M O X 燃 料 加 工 施 設 に お け る
新 規 制 基 準 に 対 す る 適 合 性

第5条 火災等による損傷の防止

日本原燃株式会社

令和2年4月28日

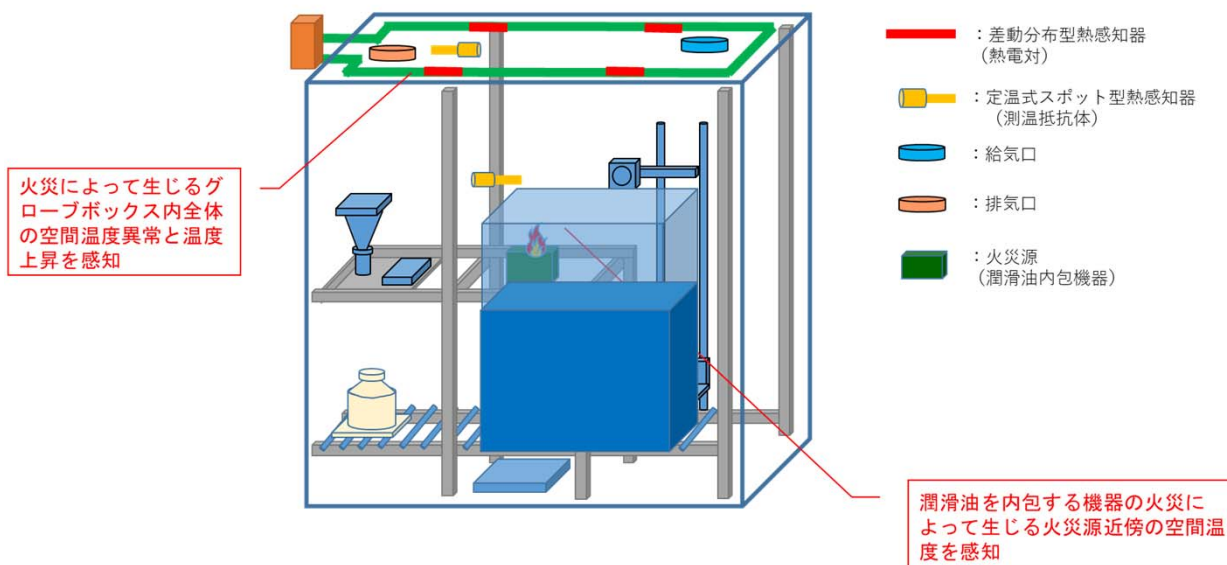
グローブボックス内に設置する火災感知器の選定及び配置条件に係る具体的な考え方を示すこと。

熱感知器は、差動式、定温式、熱複合式に分類される。熱複合式は差動式と定温式を組み合わせたものであること、また単一故障で複数の動作原理を有する感知器が同時に機能を喪失する可能性があることを踏まえて、熱感知器のうち、動作原理が独立しているものとして、差動式の熱感知器及び定温式の熱感知器を使用することにより多様性を有した感知手段とする。

(a) 定温式

定温式の種類はスポット型と感知線型に分類されるが、感知線型は再現性がないため、再現性があるスポット型の感知器を使用する。

(b) 差動式

差動式の種類はスポット型と分布型に分類されるが、スポット型は定温式で使用することから、可能な限り動作原理を異なるものにするため、分布型を使用する。

また、分布型は空気管式、熱電対式、熱半導体式に分類されるが、半導体式は放射線による影響を受ける可能性があることから、動作原理が異なり放射線影響を受けにくい熱空気管式又は熱電対式のうち、同じ感知範囲でも検出器の数が少なく合理的な設計が可能と考えられる熱電対式を使用する。

熱電対式は、部屋のような比較的大きな容積の場所に対しても使用可能なもので、室内の広範囲に渡る熱の累積によって差動する熱感知器であり、グローブボックスが部屋に比べて容積が小さいことから、熱電対式を使用しても十分に感知が可能である。

(c) サーモカメラ

測定対象物からの赤外線放射を熱線として、温度上昇を電気的な変化に変えて火災を検知するものである。グローブボックス缶体部や架台等が障壁となり、火災の特定が困難であることから、使用には適さない。

図1 【グローブボックス内火災が発生した際の感知から影響軽減までの流れ(フロー)】

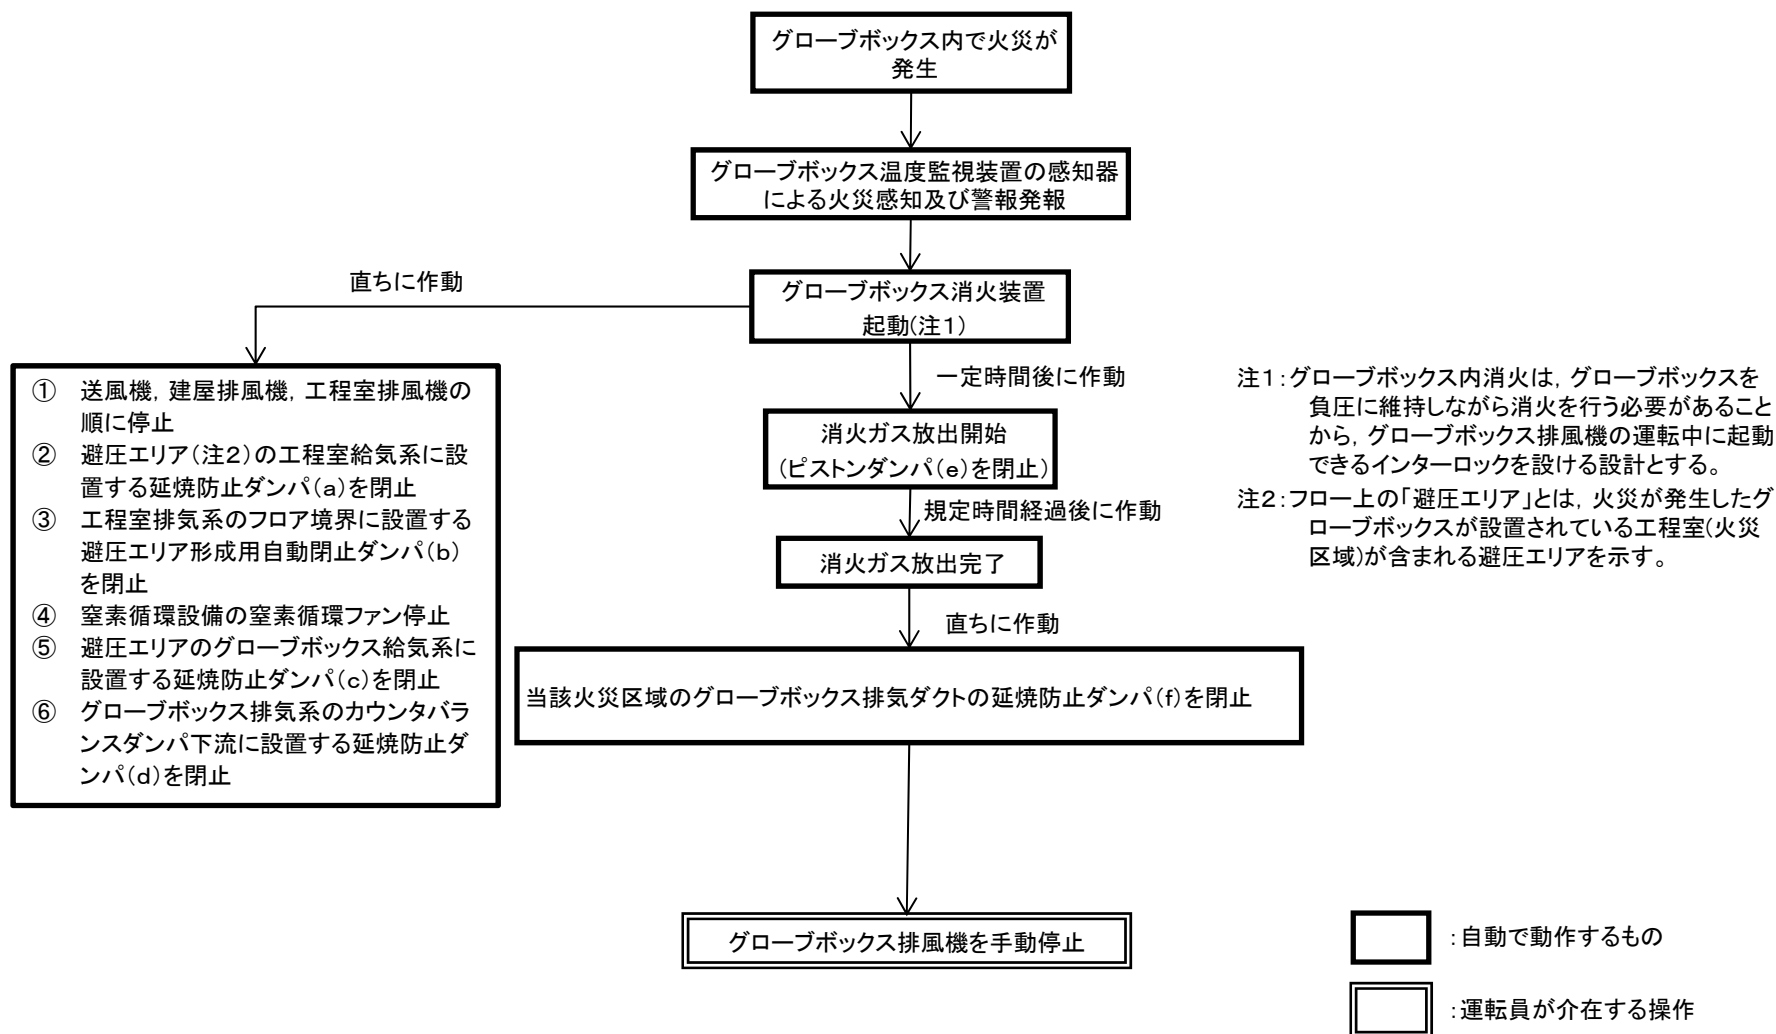
火災感知から影響軽減のフローについて、監視カメラの必要性、ダンパの閉止のタイミング、GB排風機の停止までの流れを整理すること。

MOX燃料加工施設のグローブボックス内で火災を感知し、グローブボックス消火装置が起動して消火ガス放出が完了した後の監視カメラでの状況確認は、念のための確認の位置づけであり、グローブボックス排風機を停止するための必須条件とはならない。

火災確認の一つの手段として、監視カメラを使用することとし、見直したフロー図を図1に示す。
